福島第一原子力発電所

1号機 原子炉格納容器窒素封入ライン（不活性ガス系）撤去について

2020年4月23日

福島第一原子力発電所  
1号機 原子炉格納容器ガス管理設備  
凝縮配管室空調機取替について

## 2. 撤去範囲

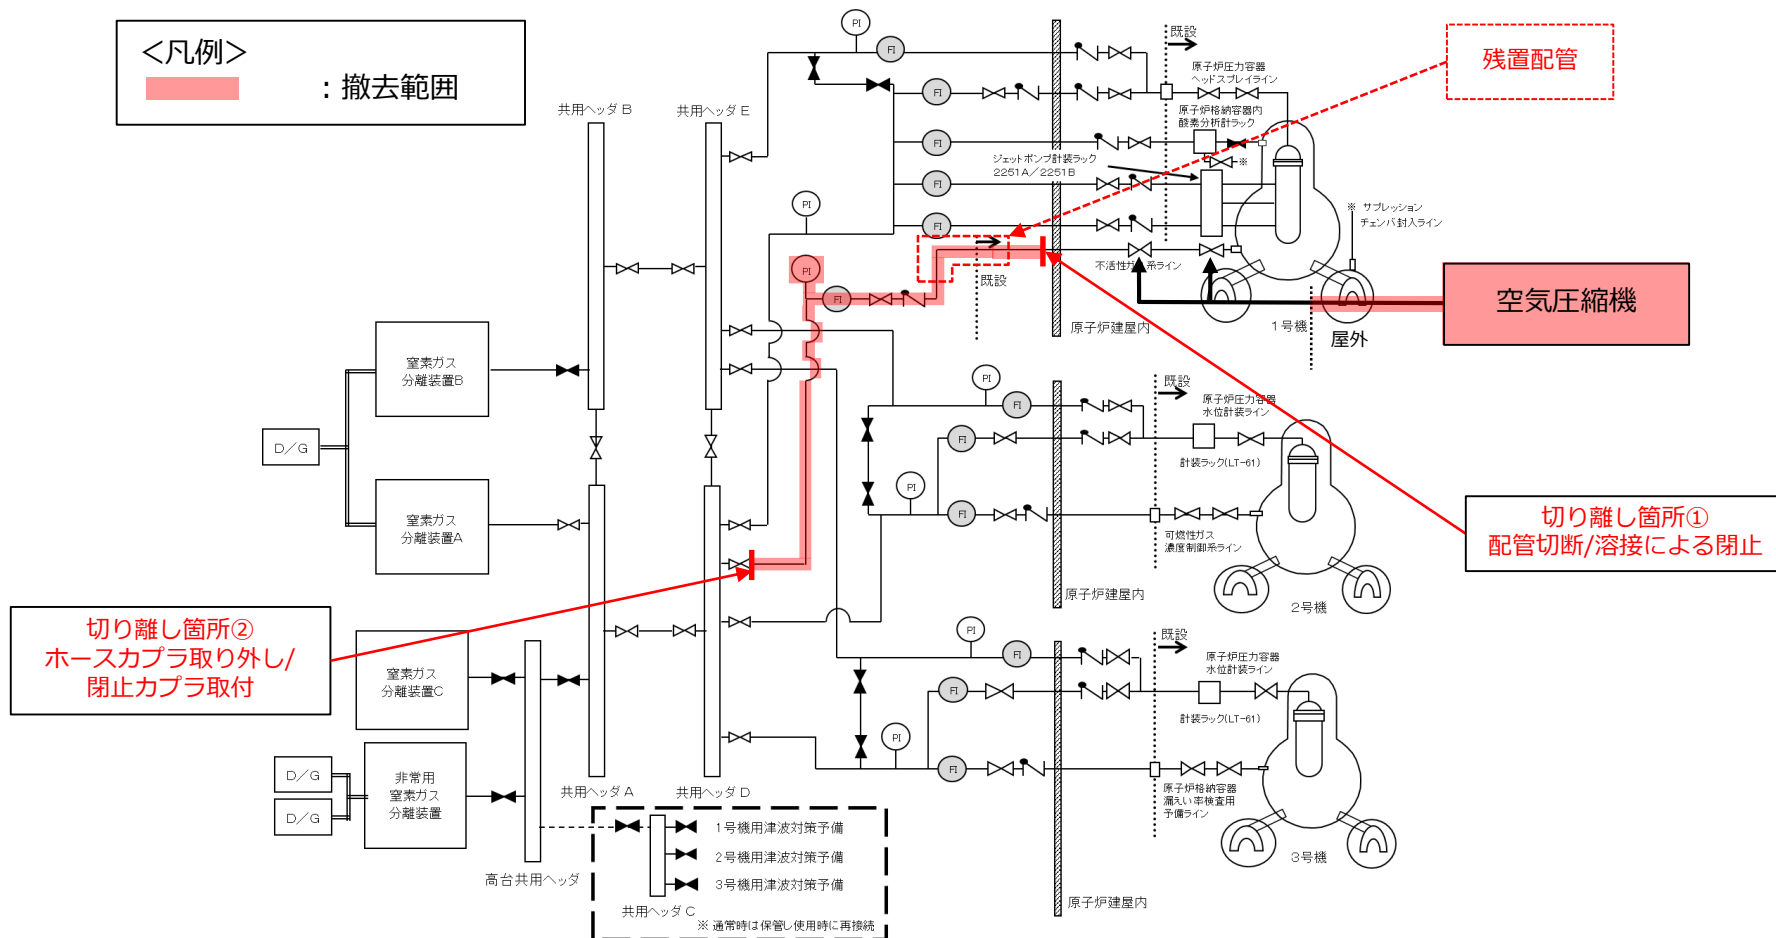
- 共用ヘッドDの接続口から屋外の既設不活性ガス系配管（一部配管残置）
- 既設空気作動弁に圧縮空気を供給するための補助設備（空気圧縮機，ホース等）

切り離し箇所①写真

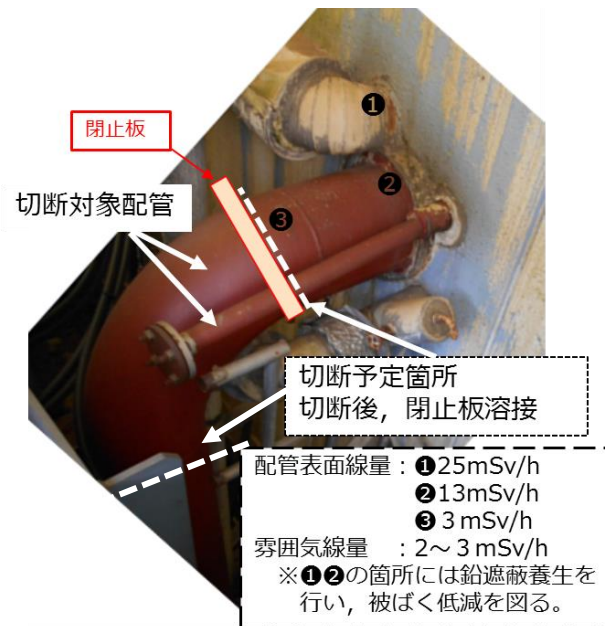
切断配管	不活性ガス系配管 (14B-AC-2, 2B-AC-4) 配管材質：STPG410
切断箇所	右写真の破線部 (予定)
切断方法	カットソーにて切断
閉止板材料	炭素鋼 (配管と同材) の閉止板
閉止板取付	溶接
検査方法	PT検査 (溶接部)
仕上げ	錆止め塗装

## 7-2. 工法（切り離し箇所②）

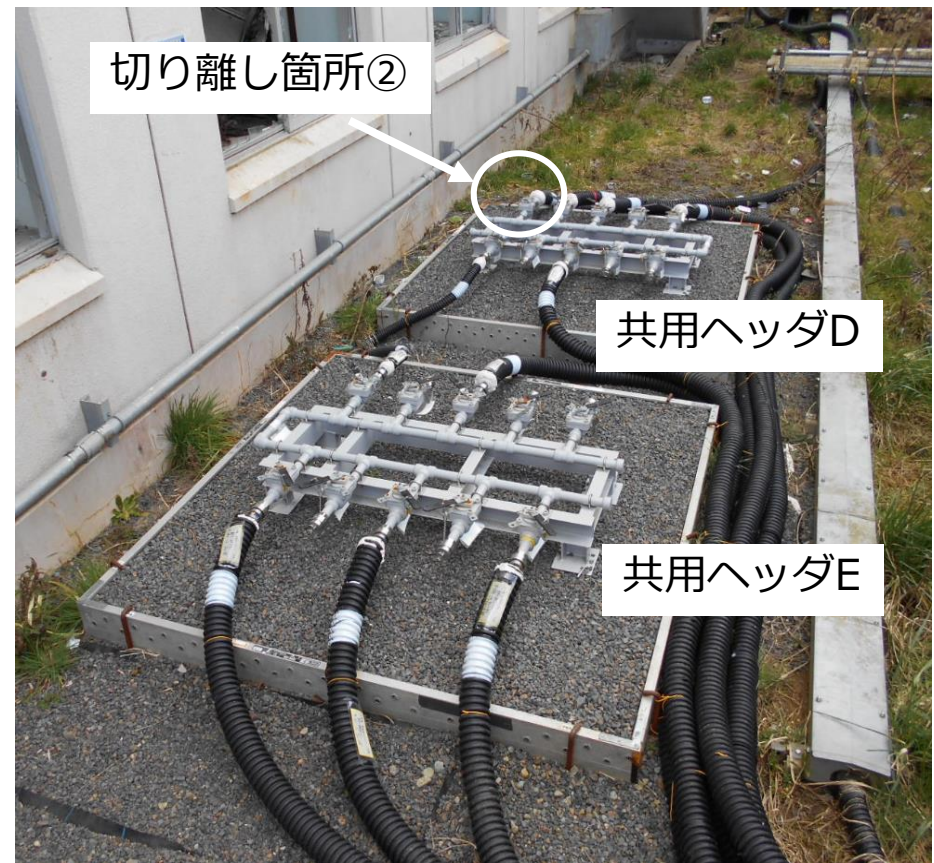
切り離しライン	PCV 窒素AC系封入ライン
切り離し箇所	共用ヘッドDの弁（V-T-126） 下流のカプラより
閉止方法	メスの閉止カプラ
閉止材料	オスカプラと同材（SUS）
検査方法	漏えい確認

図-1 原子炉格納容器内室素封入設備 系統概略図

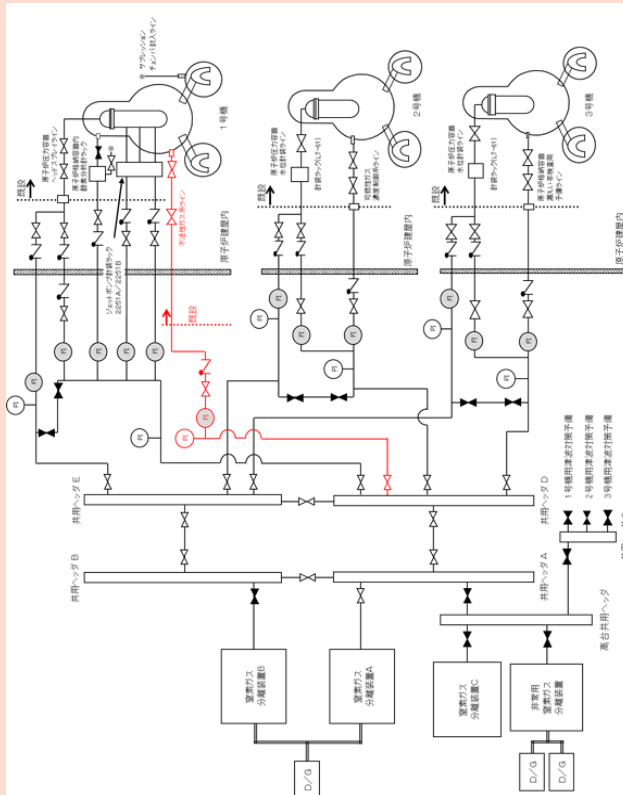
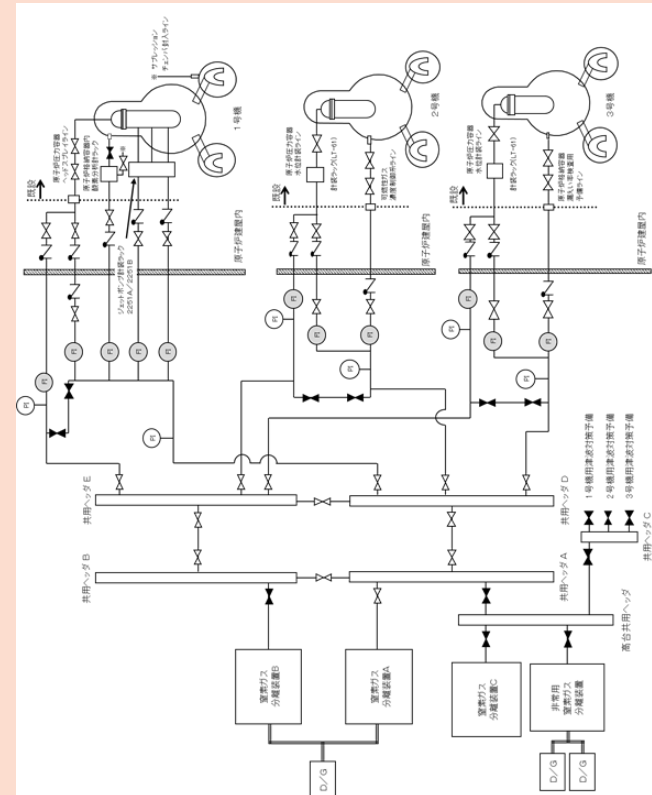
### ① AC系ラインに関する記載を削除

図-1 原子炉格納容器内室素封入設備 系統概略図

図-1 窒素封入ライン概略図

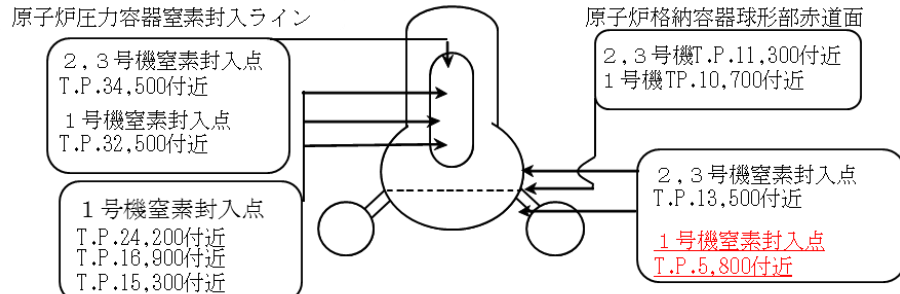
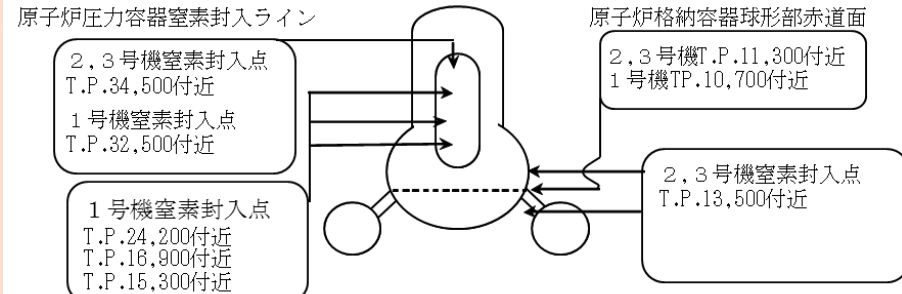
### ① AC系ラインに関する記載を削除

図-1 窒素封入ライン概略図

凝縮配管室空調機概略図

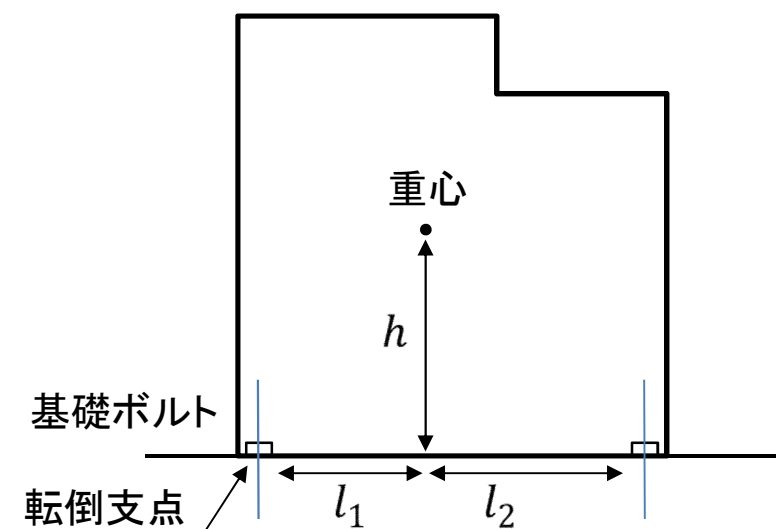
凝縮配管室空調機ユニットの耐震性評価として、「電気技術指針:JEAG4601(1987年度)」を準用し、基礎ボルトの評価を行った。なお、震度については、耐震設計審査指針上の耐震Cクラス設備に適用される静的地震力(1号機:0.21 G)を採用した。基礎ボルトの許容応力については、供用状態Dにおける許容応力を適用した。

- $C_H$  :水平方向設計震度 (0.21)
- $C_p$  :ファン振動による震度 (■)
- $M_p$  :ファン回転により働くモーメント (■ N・mm)
- $l_1$  :軸心と基礎ボルト間の距離 (■ mm)
- $l_2$  :軸心と基礎ボルト間の距離 ( $l_1 \leq l_2$ ) (■ mm)
- $d$  :基礎ボルトの呼び径 (■ mm)
- $n$  :基礎ボルトの本数 (■)
- $n_f$  :引張力の作用する基礎ボルトの評価本数 (■)
- $h$  :据付面から重心までの距離 (■ mm)
- $W$  :据付面に作用する重量 (■ N)
- $A_b$  :基礎ボルトの軸断面積 (■ mm<sup>2</sup>)
